中国农业银行隆德沙塘支行原址重建 营业用房项目总平面图（变更）

中国农业银行隆德沙塘支行原址重建营业用房项目（变更）

子项	
图名	总平面图
专业	建筑
图号	建施-00
阶段	施工图
日期	2025年11月
比例	1:300
工程号	ZS2024A008

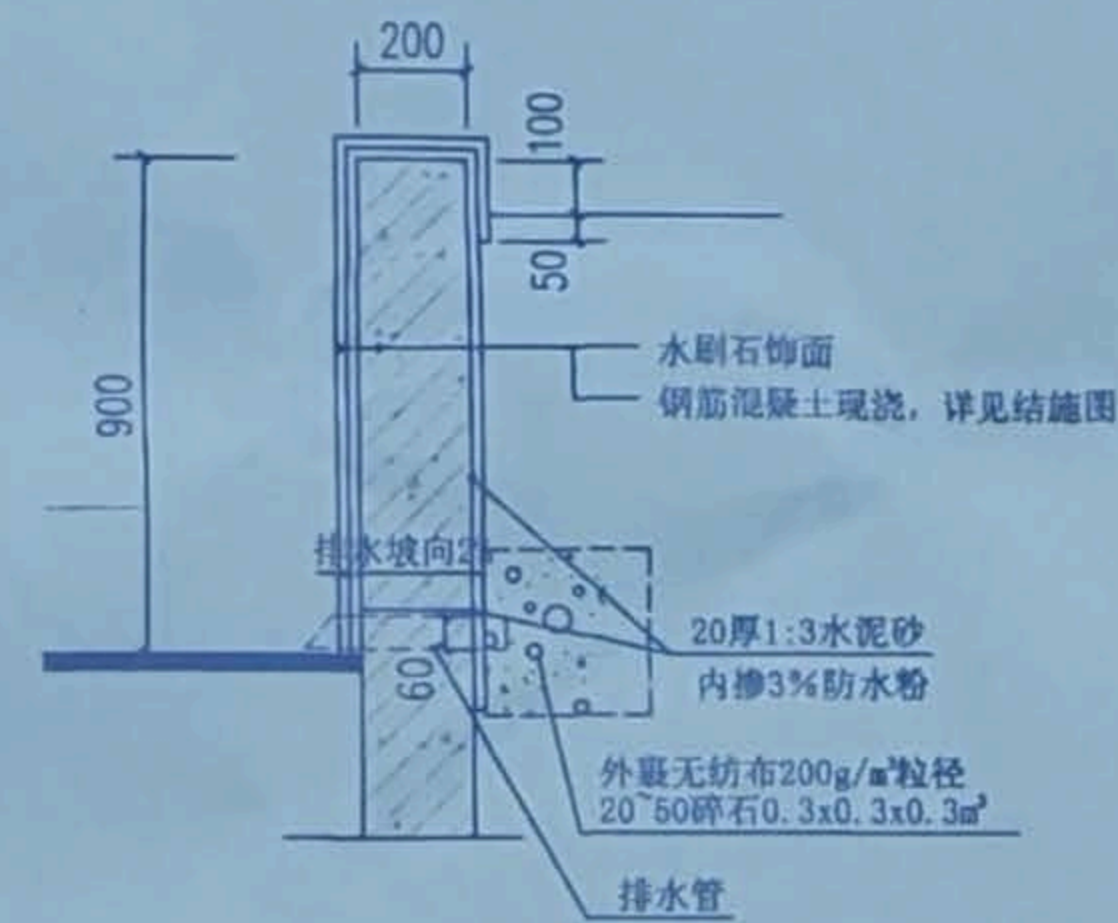
说明: 场地北侧停车位与绿化间增设花池, 花池长22.63米, 花池做法详见: 15J012-1-H3-C, 饰面为水刷石饰面, 做法详见: 15J012-1-H2-C.
